Progetto per la realizzazione di un impianto agrivoltaico denominato "Guglionesi", di potenza nominale pari a 190,08 MWp e relative opere di connessione alla RTN, da realizzarsi nei Comuni Guglionesi, Montenero Di Bisaccia e Montecilfone in Provincia di Campobasso. Codice procedura 10883

OGGETTO DELLE OSSERVAZIONI

ALLEGATO_A_Osservazioni_Agrivoltaico_Guglionesi_Cod_10883

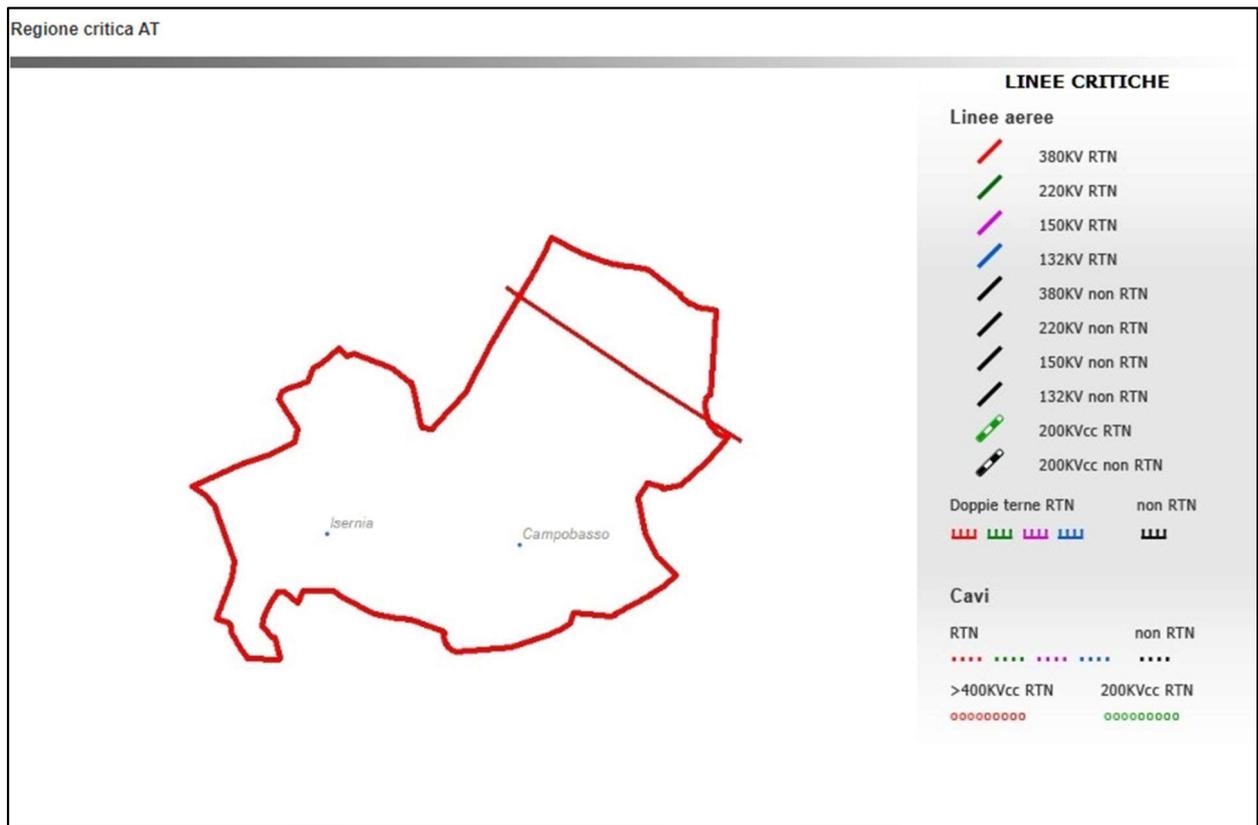
1) Con riferimento all'elaborato GMM02REL75 - Relazione tecnico-descrittiva delle opere e dell'impianto, a pagina 14, viene indicata la Regione Molise quale "Regione priva di aree critiche AT con linee AT e AAT critiche" e viene riportata la cartina della Regione Abruzzo. L'inserimento della cartina dell'Abruzzo, a parere dello scrivente, sembrerebbe non un refuso, ma la mancata conoscenza del territorio e della localizzazione degli impianti. Si sottolinea che la Regione Molise, come è possibile evincere dalla mappa estratta dal Portale Terna, **è una regione che presenta aree critiche AT.**

Figura 10 - Sistema agrivoltaico in cui la coltivazione avviene tra le file dei moduli fotovoltaici, e non al di sotto di essi (TIPO 2).

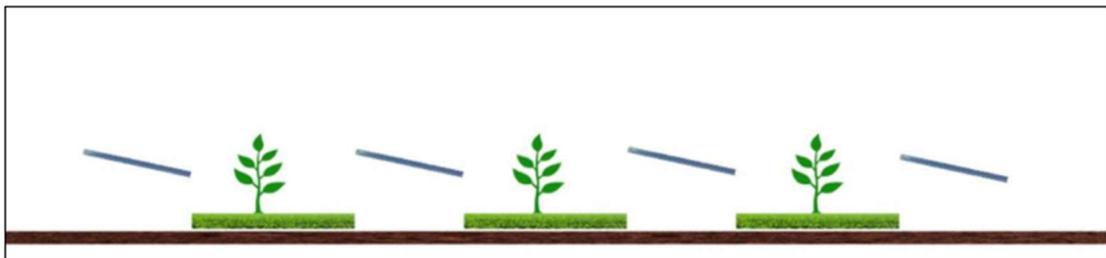
Come da Linee Guida, la tipologia di agrivoltaico proposto rientra, certamente, in quella di TIPO 2.

Per condizioni di luce insufficienti, assenza totale di precipitazioni e impedimenti tecnici, sotto i pannelli non può essere svolta nessuna attività agricola in continuità con quello che era l'indirizzo colture precedente. Nel piano di sviluppo è prevista una attività di pascolo per 25 ettari. Nessuna attività pastorale è presente nella situazione attuale.

In considerazione di quanto riportato, se non viene tecnicamente e ragionevolmente dimostrato che sotto la superficie dei pannelli è possibile praticare attività agricola in continuità con l'indirizzo colturale precedente, bisogna rideterminare i valori posti alla base del rispetto del “Requisito A.1” per definire, tale impianto, un impianto agrivoltaico.

Una giusta determinazione della “Superficie minima per l'attività agricola” deve tener conto della sola superficie recintata e non anche dell'aggiunta della superficie esterna ai campi fotovoltaici; deve considerare la superficie sotto pannello non coltivabile, tranne prova contraria.
